ИЗМЕНЕНИЕ № 3

Группа Е21  
ОСТ 108.030.133-84  
ЭЛЕМЕНТЫ ТРУБНЫЕ ПОВЕРХНОСТЕЙ  
НАГРЕВА ПАРОВЫХ КОТЛОВ ДАВЛЕ-  
НИЕМ МЕНЕЕ 4 МПа, ВОДОГРЕЙНЫХ  
КОТЛОВ И КОТЛОВ-УТИЛИЗАТОРОВ.  
Технические требования

Утверждено и введено в действие Указанием министерства тяжелого, энергетического и транспортного машиностроения СССР от 26.10.88 № ВА-002-1/11827.

200489 Дата введения 01.07.89.

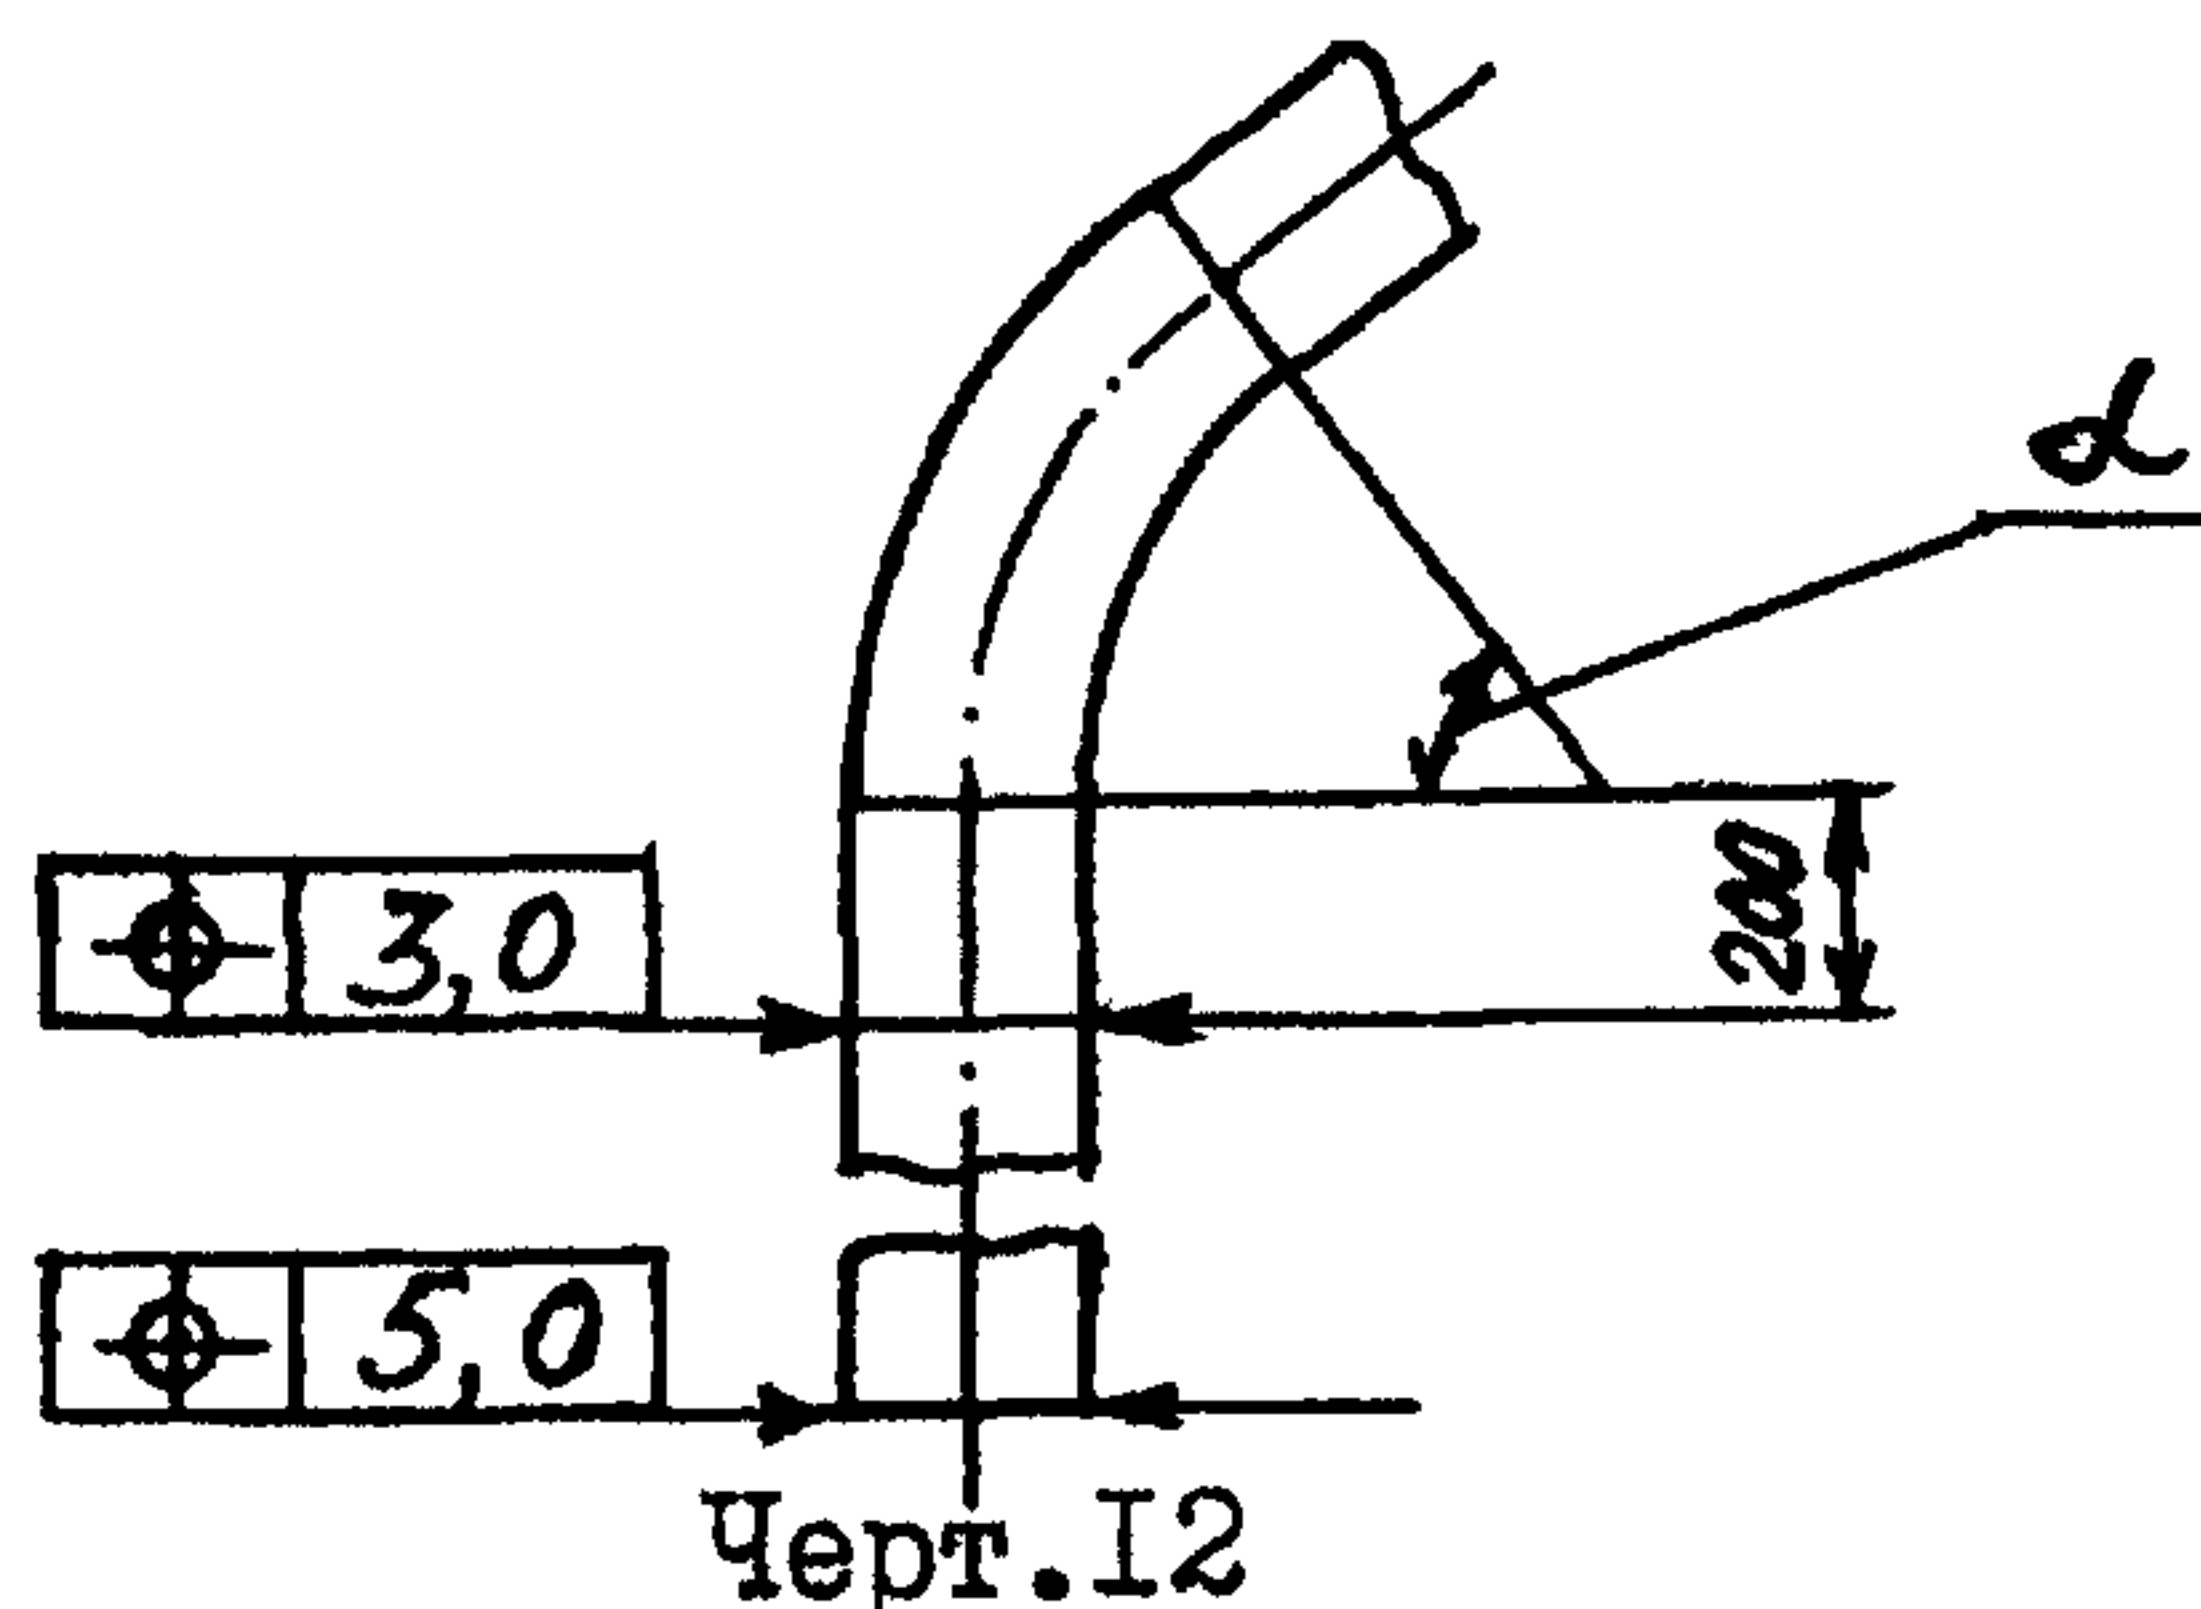
Пункт 5.12. Чертеж 9. Третий вид ширмового пароперегревателя. Размер  $L$  проставить, как указано в чертеже:

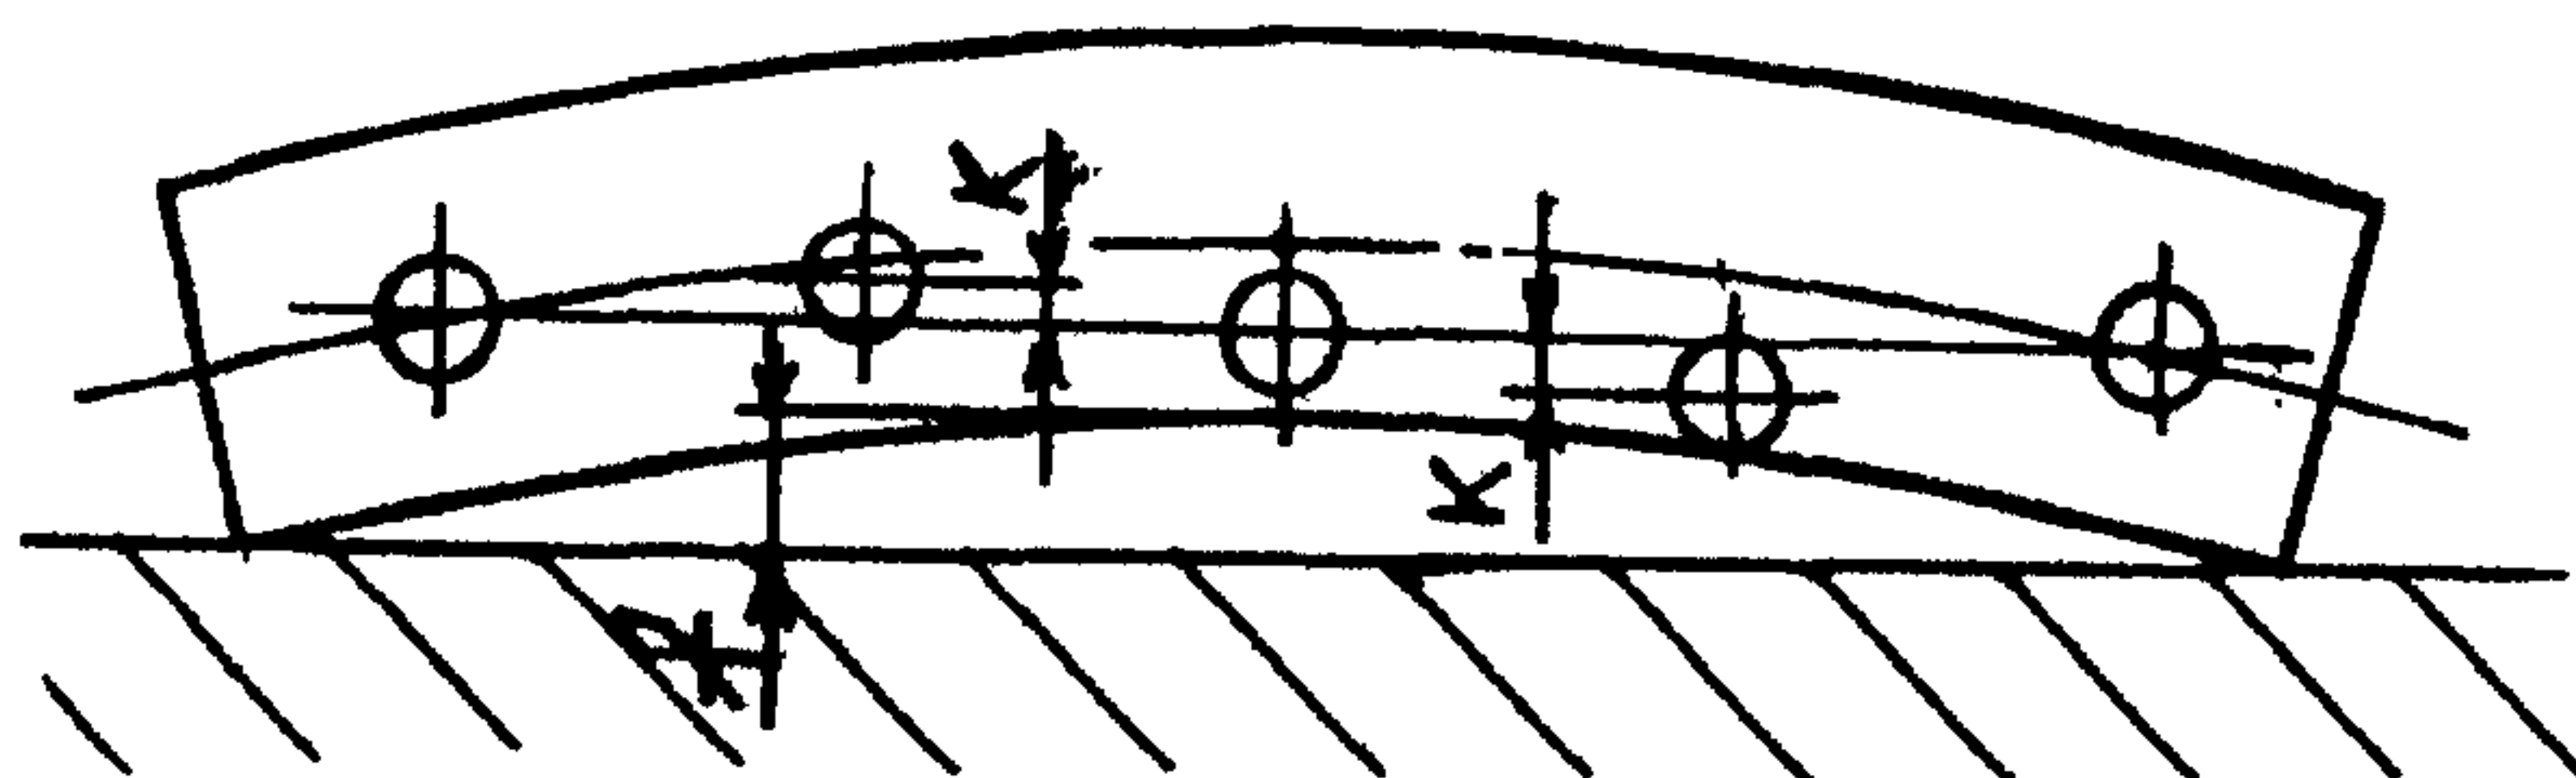
Пункт 5.27 дополнить новыми абзацами: "Прямолинейность коллектора проверяется по отклонению образующей его наружной поверхности от образца прямолинейности, в качестве которого может быть использован контрольный плаз.

Черт. 23

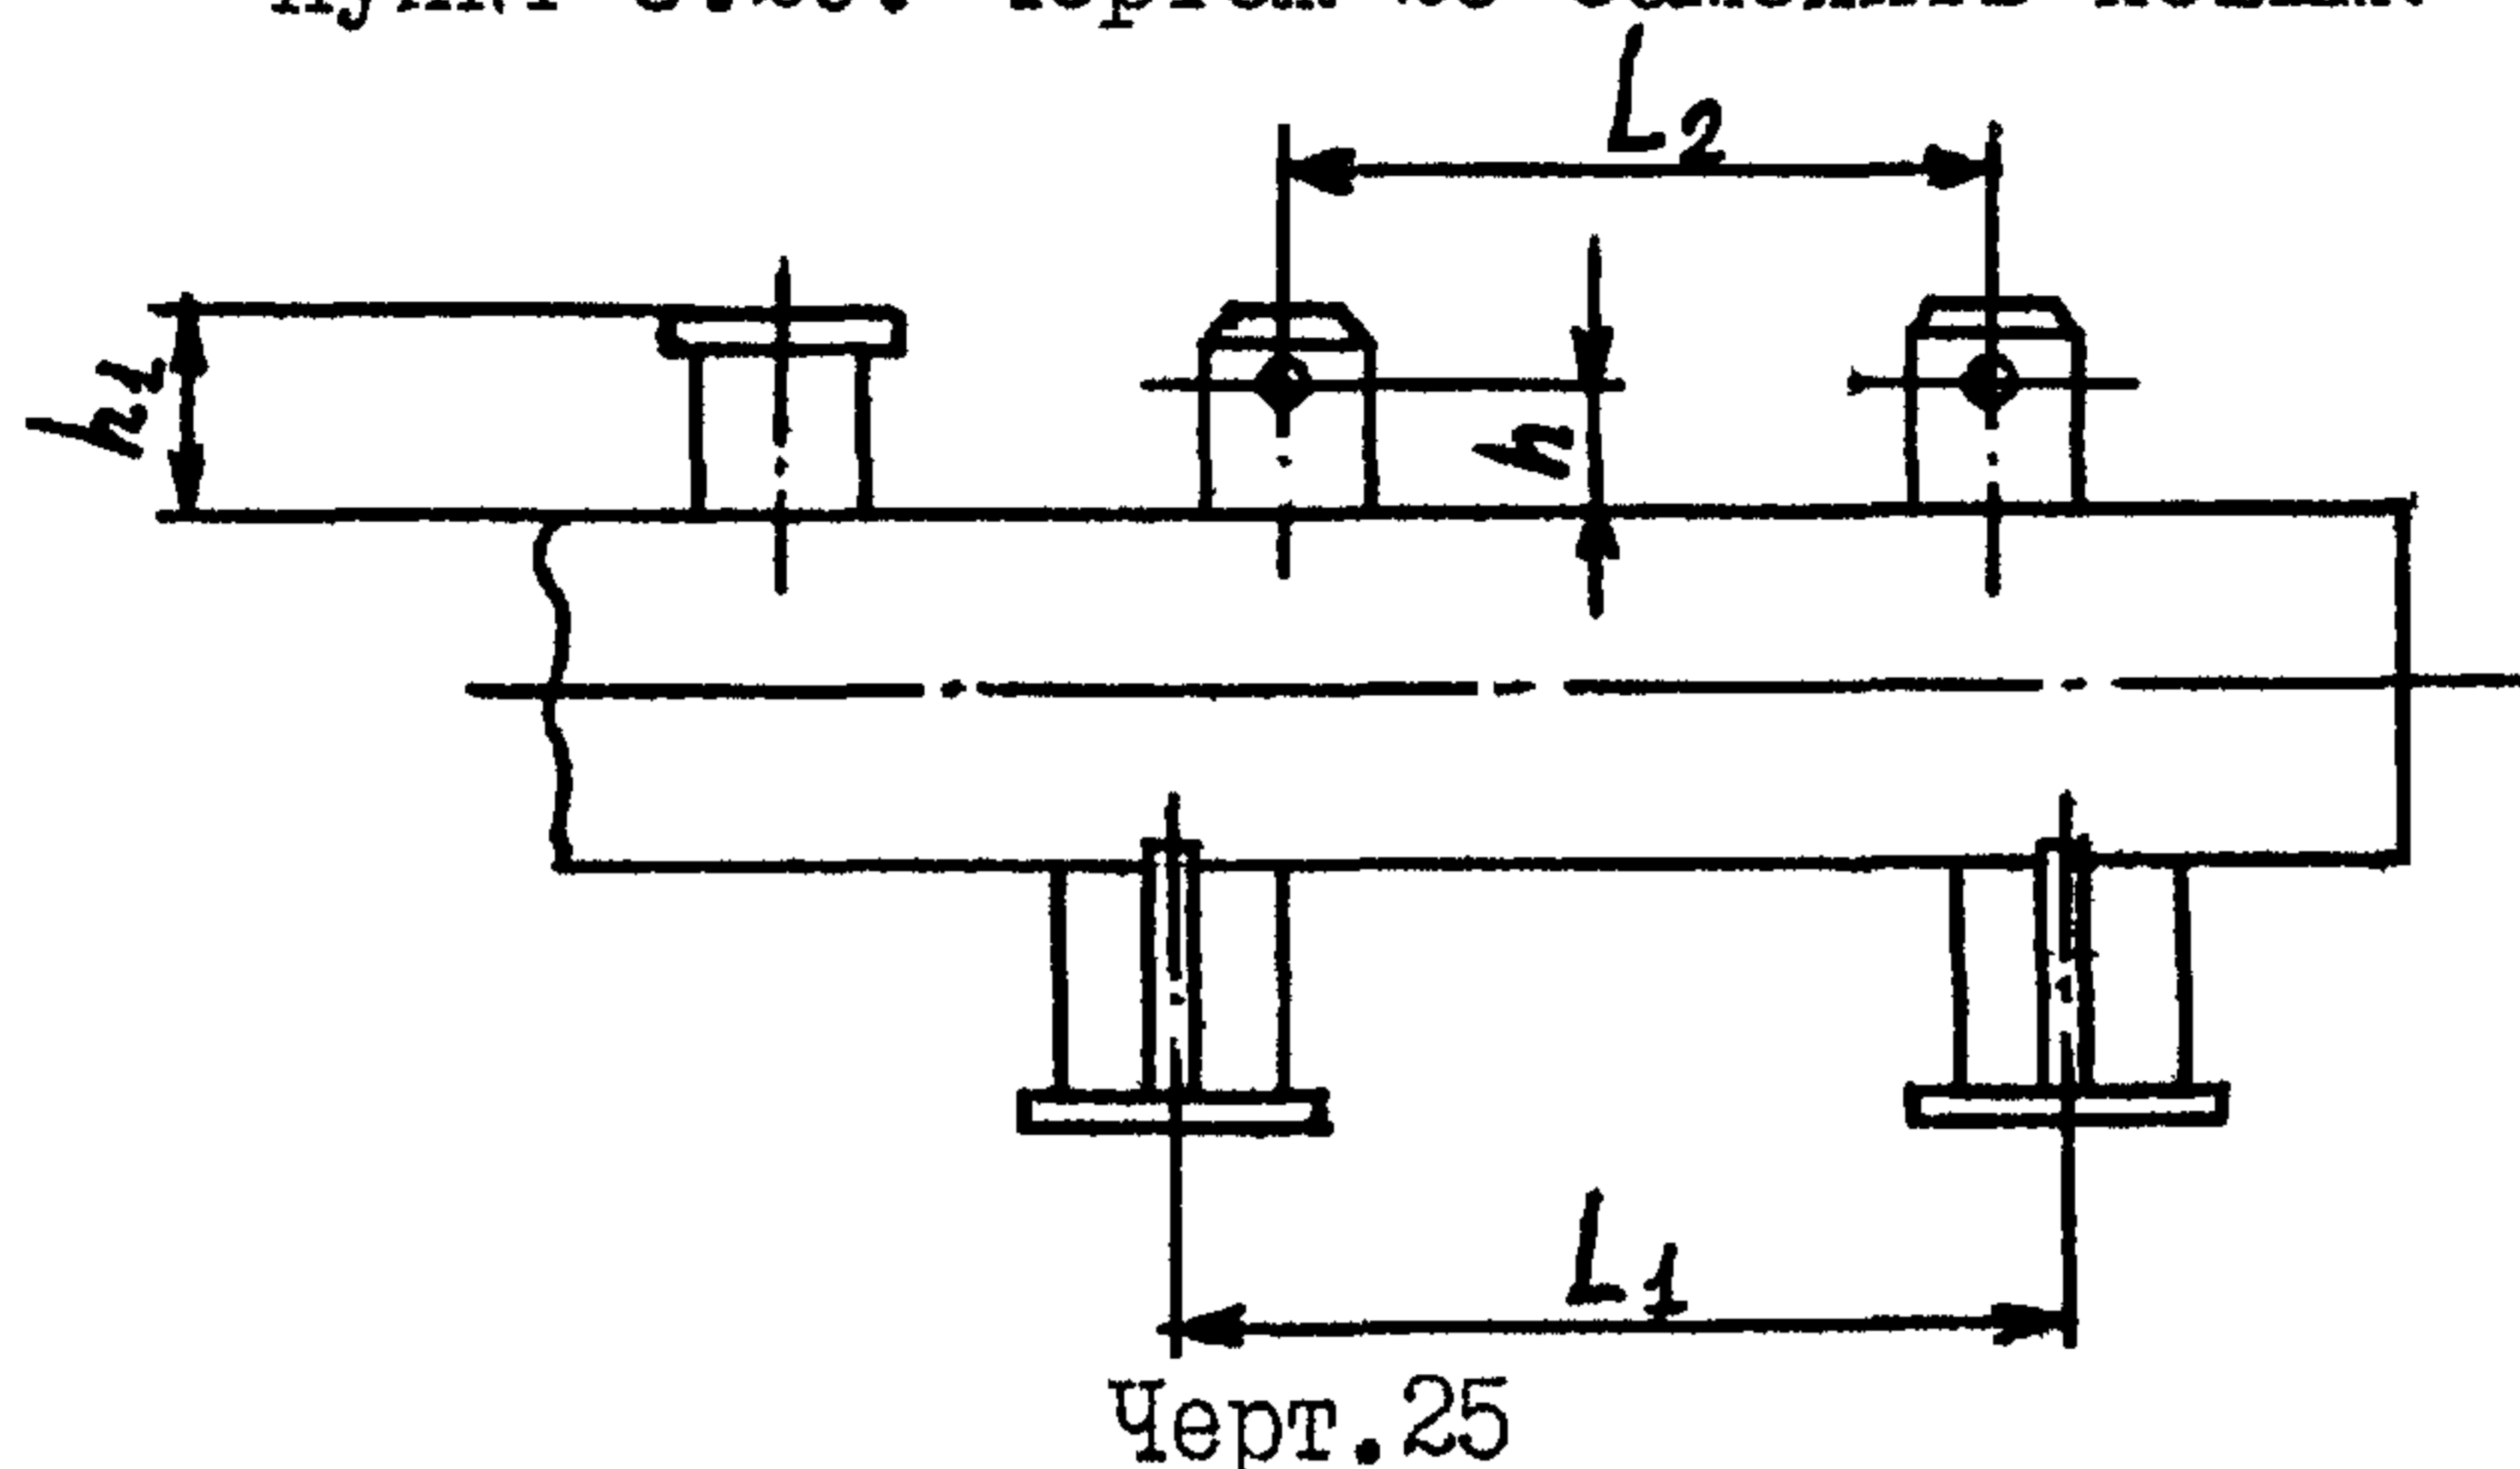
Для коллекторов поверхностей нагрева разметку рядов отверстий под трубы или штуцера производить прямолинейно по линиям, проходящим через точки, находящиеся на оси крайних штуцеров или отверстий ряда. Предельно допустимое отклонение центра любого отверстия ряда (К) от натянутой струны не должно превышать 2 мм";  
чертеж 23 заменить новым:
